Kastre vald Aardla küla Rodna kinnistu ristumiskoha ehitamise nõuded

Olete taotlenud nõuded ristumiskoha ühendamiseks riigiteega nr 22141 Haaslava - Vana-Kuuste tee (edaspidi *riigitee*) km 0,565. Soovite rajada ristumiskohta juurdepääsuks Rodna katastriüksusele (tunnus 18501:001:0871, sihtotstarve maatulundusmaa), mis asub Aardla külas Kastre vallas Tartu maakonnas. Juurdepääsu riigiteelt soovitakse Tele2 Eesti AS-le rajatava mobiilsideasti juurdepääsuks ning teenindamiseks.

Joonis 1. Ristumiskoha pikikallete kujundamine

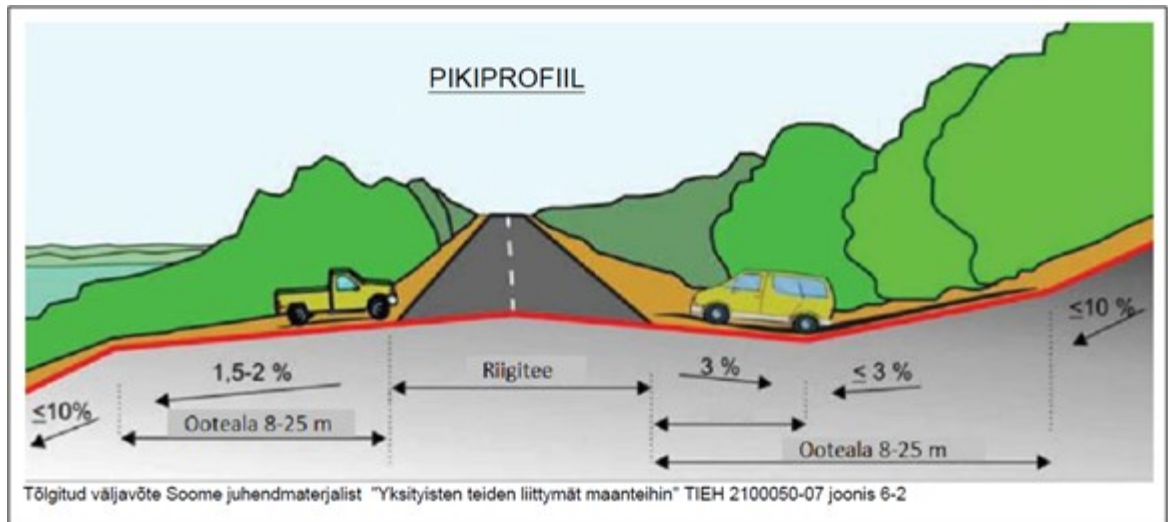
11. Ristumiskoht projekteerida riigiteega võimalikult täisnurga all. Ristumiskoha pikikalded määrata vastavalt alltoodud joonise põhimõtetele arvestusega, et riigitee alusele maale sademeveett üldjuhul ei juhitata.
